ZMĚNOVÝ LIST pro změny dle § 222 odst. 4 ZZVZ		
	Název stavby:	Rekonstrukce západního vstupního prostranství do areálu Kamencového jezera z ulice Přemyslova a městské pláže, ev.č. d202200327	
	Číslo Změnového listu:	ZL 21	
	Číslo SO/PS:	SO 05	
Název stavebního objektu/provozního souboru:	VSTUPNÍ OBJEKT		
Objednatel:	STATUTÁRNÍ MĚSTO CHOMUTOV	Zhotovitel:	Společnost Kamencové jezero – Přemyslova
Předmět změny:	Změna VŠ1		
Iniciátor změny:	Zhotovitel/Objednatel		
Popis změny: (popis předmětu změny, specifikace, zda jde o změny položek, kvality, rozměrů, termínů či dodatečné/neprovedené práce a zdůvodnění pro zařazení do patřičného odstavce § 222 nebo § 100)	Zdůvodnění změny: V ZDS byla navržena šachta vodoměrná samonosná kruhová 1,3/1,4 m s jedním vodoměrem. Z důvodu požadavku napouštění retenční nádrže pro závlahový systém z této VŠ1, bylo nutno osadit další vodoměr pro tuto přípojku. Nový závlahový systém (viz. ZL5) byl realizován dle požadavku Objednatele. Tento nový závlahový systém je napájen z retenční nádrže, která je při nedostatku dešťové vody automaticky dopouštěna z VŠ1, ve které je podružný vodoměr pro toto dopouštění. Z tohoto důvodu bylo nutné osadit větší vodoměrnou šac

PD Změny – technický list AK-VODO 180/120/150 PB

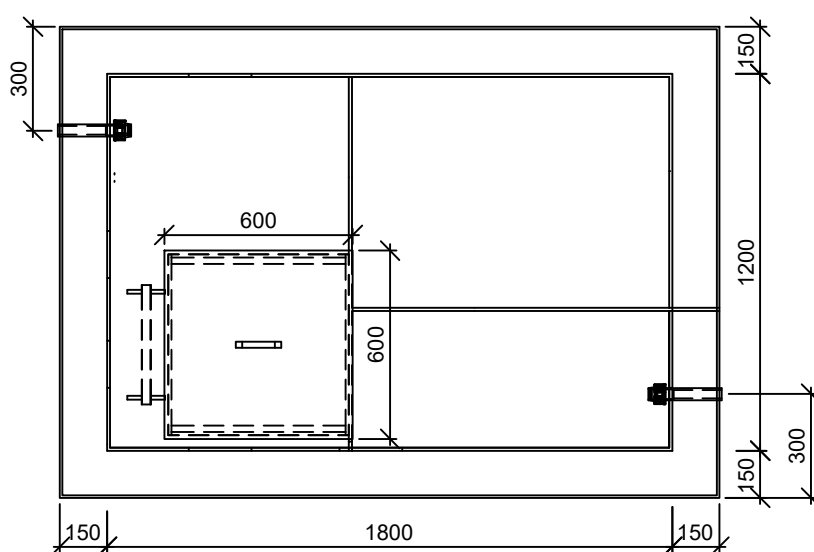
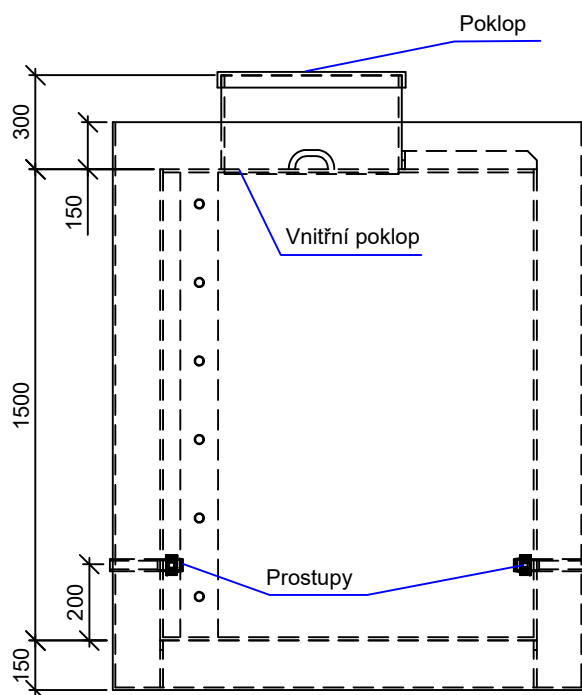
Dle požadavku Objednatele byla změněna vodoměrná šachta SO 05.2 z důvodu lepšího přístupu pro nově přidaný podružný vodoměr pro dopouštění retenční nádrže. Dalším důvodem bylo zvýšení statické únosnosti VŠ1, která je umístěna pod vjezdovou komunikací do Kamencového jezera a bude pojížděná. Typ VŠ1 byl navržen AD a odsouhlasen Objednatelem.

Vaším dopisem ze dne 23.03.2023 jste předložili návrh Variace č. 21, která spočívá ve změně vodoměrné šachty, tvořící stavební objekt SO 05.2, za účelem zajištění lepšího přístupu pro nově připojený podružný vodoměr, sloužící k dopouštění retenční nádrže (dále jen „**Variace č. 21**“).

Uvedli jste, že výše uvedená změna zároveň zajistí zvýšení statické únosnosti pojižděné vodoměrné šachty č. 1 umístěné pod vjezdovou komunikací do areálu Kamencového jezera. Dále jste uvedli, že typ vodoměrné šachty byl navržen autorským dozorem (dále jen „**AD**“) a odsouhlasen Objednatelem, na základě jehož požadavku nyní předkládáte návrh Variace č. 21.

Typ zařízení	AK-VODO PB 180/120/150 PB/SV
Vnitřní rozměry (cm)	180/120/150
Vnější rozměry (cm)	240/180/180

Na základě výše uvedeného Vám tímto vydávám pokyn podle Pod-čl. 12.1 OP/ZP k provedení Variace č. 21 podle Vašeho návrhu.
